TILBAKEMELDINGSSKJEMA - GIS-KONTROLL

Saksnr og arealplan-ID	Saksnr PLAN-2022/20599 (og 201911292), Arealplan-ID 70320000
Plannavn	FYLLINGSDALEN. GNR 21 BNR 4, STRAUMSÅSEN
Plantype	35 - Detaljregulering
Kontrollanledning	1.gangsbehandling
Mottaksdato hos GIS-gruppen	02.08.2022
Versjonsdato plankart	20.05.2022
Versjonsdato bestemmelser	25.05.2022
Kontrollert mot kravspesifikasjon datert	07.03.2022
Kontrollert av	Silje Borvik
Dato for tilbakemelding	04.08.2022
Er planen godkjent i GIS-kontroll?	nei

1.1 Basiskart

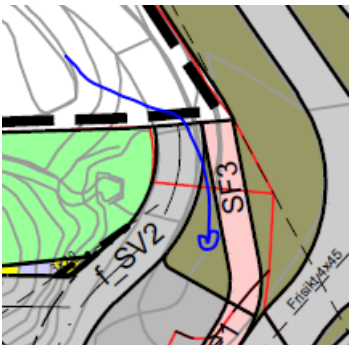
Krav	Kommentar GIS	
All informasjon i basiskartet skal tones ned med gråtone, strektykkelse 0,25. RGB= 153-153-153, med unntak av eiendomsgrenser og gnr./bnr.	Gnr/bnr skal tegnes i rødt, jf under	Rettet
Eksisterende eiendomsgrenser skal tegnes med rød stiplet strek, gnr./bnr. med rød strek, strektykkelse 0,25. RGB = 255-0-0.	Stiplingen av eiendomsgrensen samsvarer ikke med tegnforklaring – bør i større grad gjenspeile hverandre. Gnr/bnr skal tegnes i rødt.	Rettet
Gate-/vegnavn og andre henvisninger i planen, som husnummer og gnr./bnr. skal plasseres slik at disse er godt synlige og lesbare.	Mangler husnummer	Ikke endret. Husnummer ikke inkludert pga. mindre info i plankart.

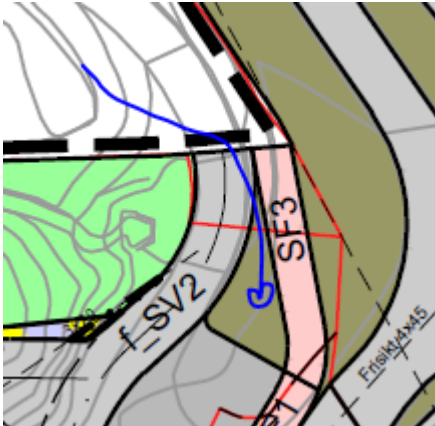
* I tillegg mangler hensynssonenavn på frisiktsonene (H140). Den ene er veldig liten, så ser at den kan være litt utfordrende. *Flere av feltnavnene er angitt med et annet (eldre) feltnavn i parentes. Dette må fjernes. Gjelder P2(Fe12), BBH (A1) og BAA (S12). Slike henvisninger må ved behov håndteres gjennom bestemmelsene eller planbeskrivelse. Var ikke slik i forrige versjon.	Rettet Rettet
Alle byggeområdene skal påføres grad av utnyttning og høydebegrensninger, men ikke areal. Dette gjelder ikke for eksisterende byggeområder som skal bevares slik de er og hvor det ikke åpnes for nye tiltak (for eksempel kulturminner).	Mangler for BBH. I forrige versjon lå det utnyttingsgrad, men ikke høydebegrensning. Nå ligger ingenting.	Delvis rettet. Barnehage-tomten ble opprinnelig kun inkludert i planprosessen for å se på samspill mellom tomtene. Det er i utgangspunktet ønske om at dette tas ut av planen siden det skal videreføres slik det er i gjeldende plan for Strømme gård. 30 %-BRA i gjeldende plan for Strømme gård videreføres. Vi kan ikke finne at det er definert byggehøyder i planen for Strømme gård, og antar at byggehøyder i pbl gjelder for denne tomten. Byggehøyde er følgelig ikke vist i plankart, men omtalt i bestemmelse §3.1.1.6 med

henvisning til pbl.
Automatisk fredete kulturminner/vedtaksfredete kulturminner, med sikringssoner, skal alltid vises med hensynssone d). Unntaket er dersom disse skal graves ut/fjernes. I så tilfelle må det innhentes dispensasjon fra Riksantikvaren.	Man har valgt å vise utgravede kulturminner som bestemmelsesområde #1 og #2. Er dette nødvendig å ta med i plankartet? Bestemmelsen fremstår mer som en faktaopplysning enn en bestemmelse? Se kommentar under «bestemmelser»	Rettet. Er nå tatt ut i plankart, bestemmelser og planbeskrivelse.

1.4 Plandata på SOSI-format

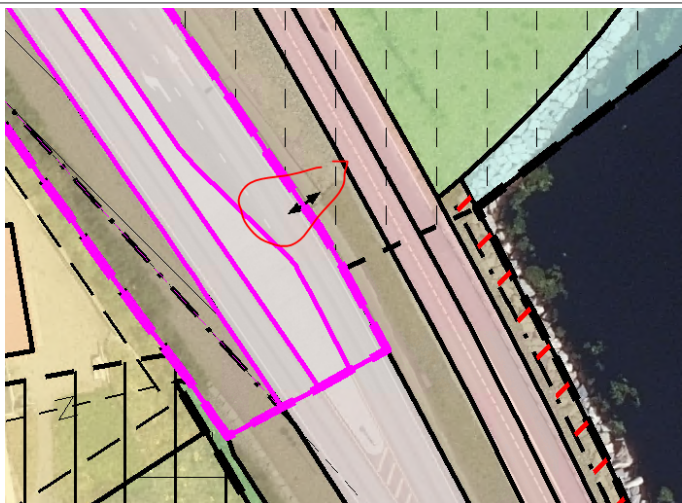
- Inneholder informasjon utenfor plangrensen. Vi får å fjerne dette manuelt.
- Feil bruk av feltnavn på annen veggrunn
